MUNICIPIUL CLUJ-NAPOCA
județ CLUJ, localitate CLUJ-NAPOCA str. MOTILOR
nr. 1-3 cod postal 400001 telefon 0722222541

Referitor la cererea de aviz de amplasament, înregistrată cu nr. 60101937797 / 13.03.2019, pentru obiectivul AMPLASARE PANOU PUBLICITAR IN SISTEM PROVIZORIU SI DEMONTABIL de la adresa judet CLUJ, oras CLUJ-NAPOCA, str. PLOPILOR, nr. FN.

AVIZ DE AMPLASAMENT FAVORABIL Nr. 60101937797 / 19.03.2019

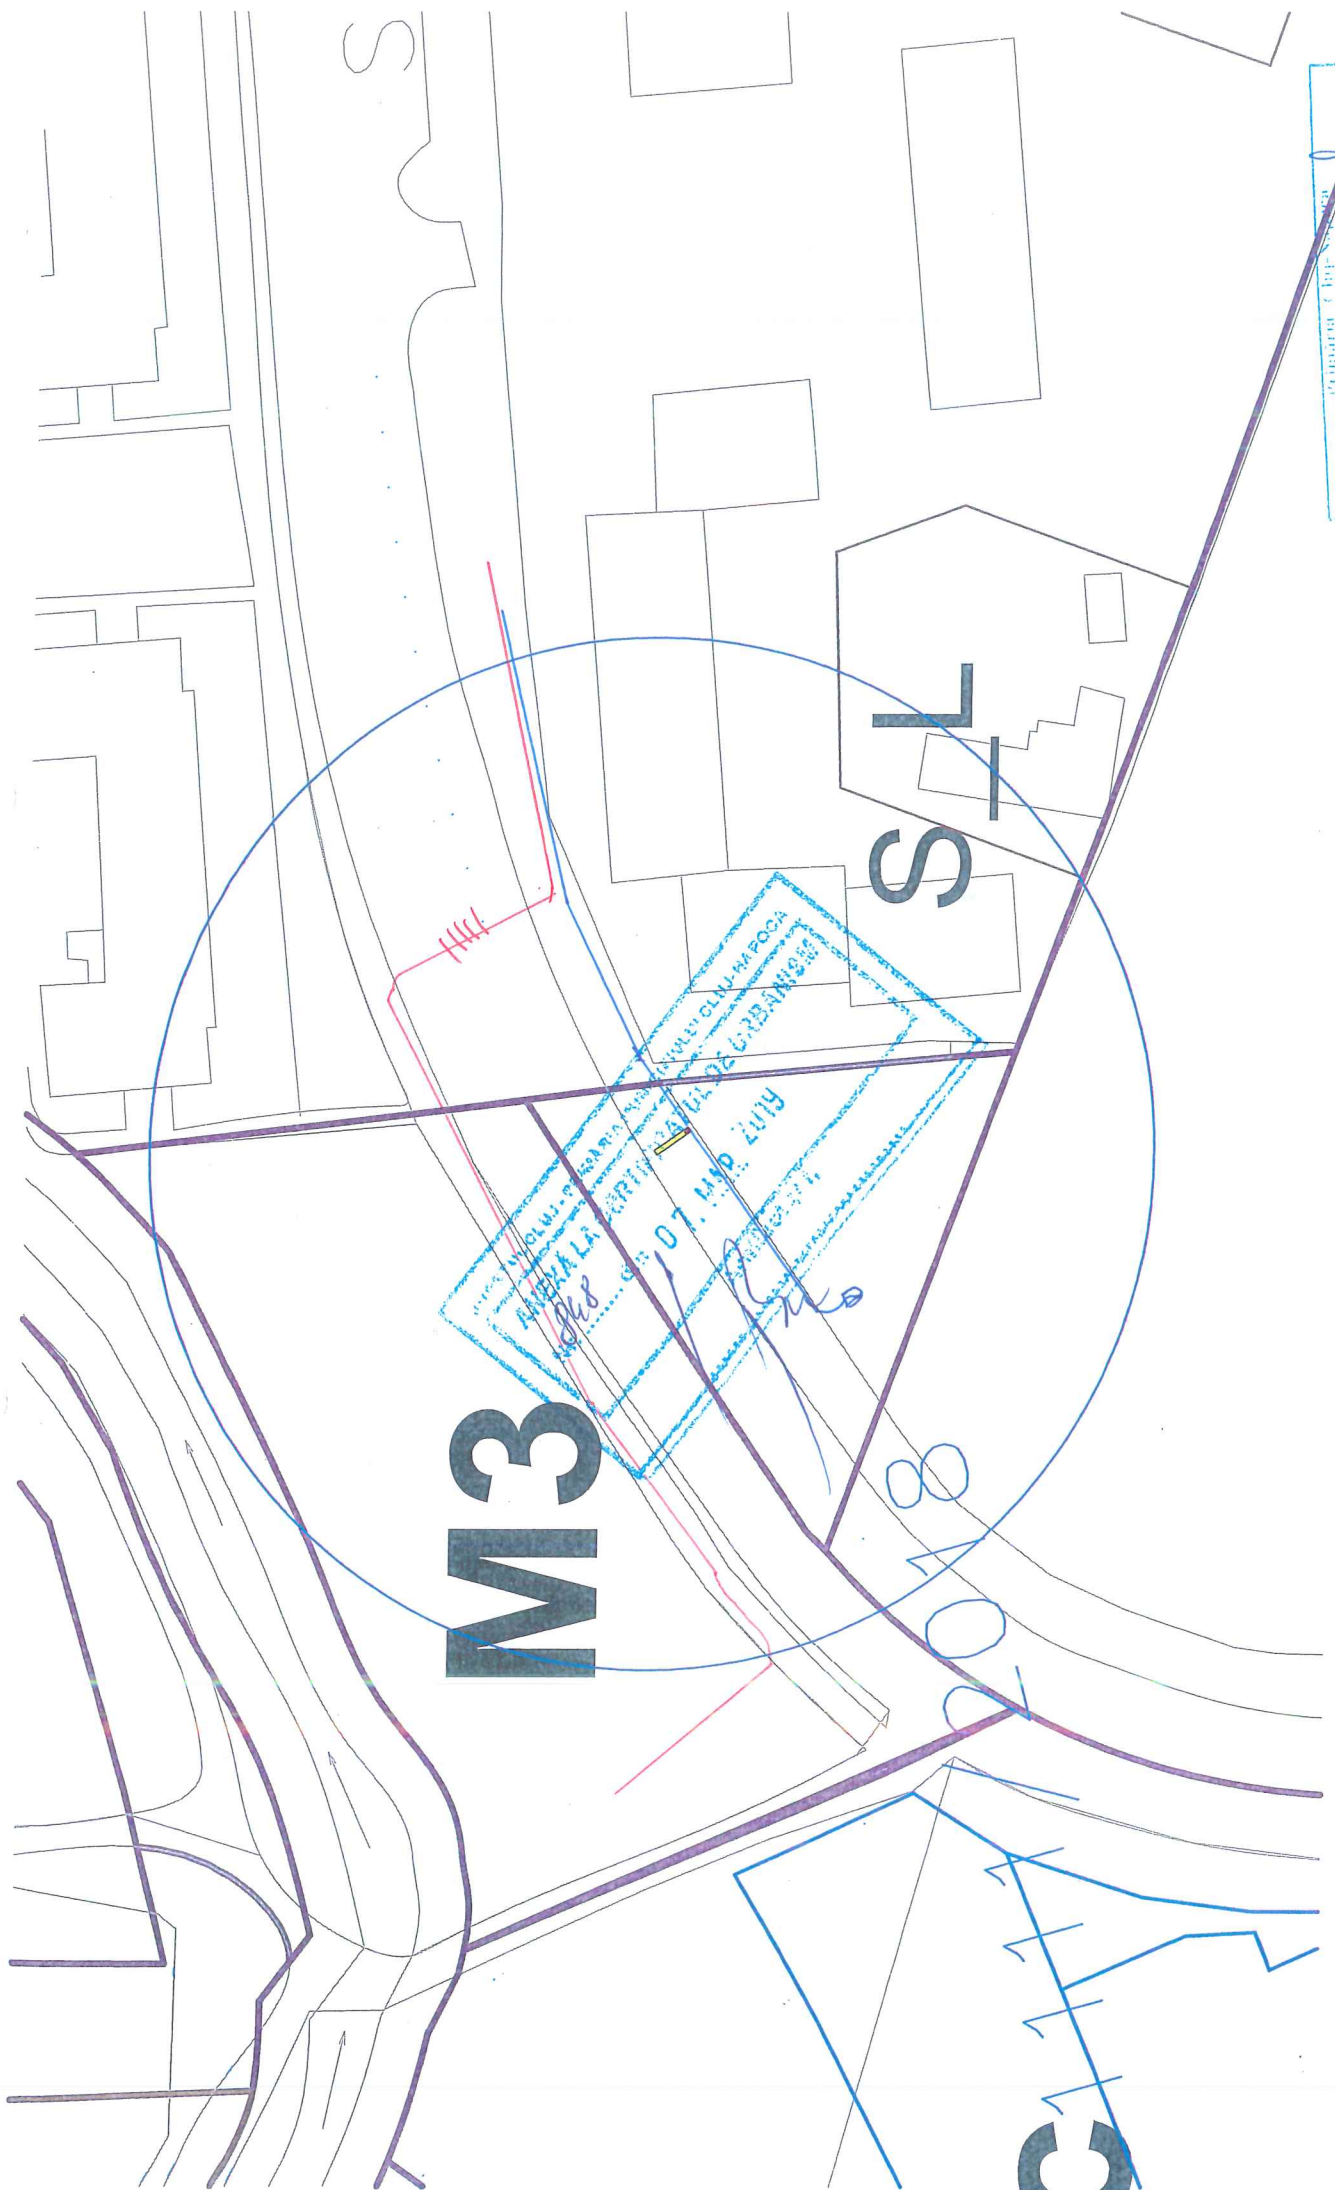
6. Tariful de emiterie a avizului de amplasament, în valoare de **113,05** lei, s-a achitat cu chitanța nr./.....
 - Instalațiile de distribuție aparținând Sucursala de Distribuție a Energiei Electrice Cluj Napoca au fost trasate orientativ pe planul de situație anexat.

Va atenționam de existența traseelor L.E.S. conform planului de situație anexat.
Intre fundatia panoului propus si cea mai apropiata L.E.S. se va respecta distanta minima de 0.6 m in plan orizontal (se vor efectua sondaje manuale de identificare in acest sens); in caz contrar se impune devierea LES cu o firma atestata A.N.R.E., pe cheltuiala solicitantului, pe baza de proiect avizat de S.D.E.E. Cluj, in vederea respectarii distantei sus amintite. Va fi asigurat accesul fara conditii la L.E.S. in caz de defectiuni, interventii, etc.. Nu se vor afecta instalatiile electrice ale SDEE Cluj; orice eventuala modificare adusa acestora se va realiza cu o firma atestata A.N.R.E., pe cheltuiala solicitantului, pe baza de proiect avizat de SDEE Cluj. In cazul efectuării de sapaturi in zona traseelor L.E.S. se va solicita predarea-primirea amplasamentului (FAX 0264205874).
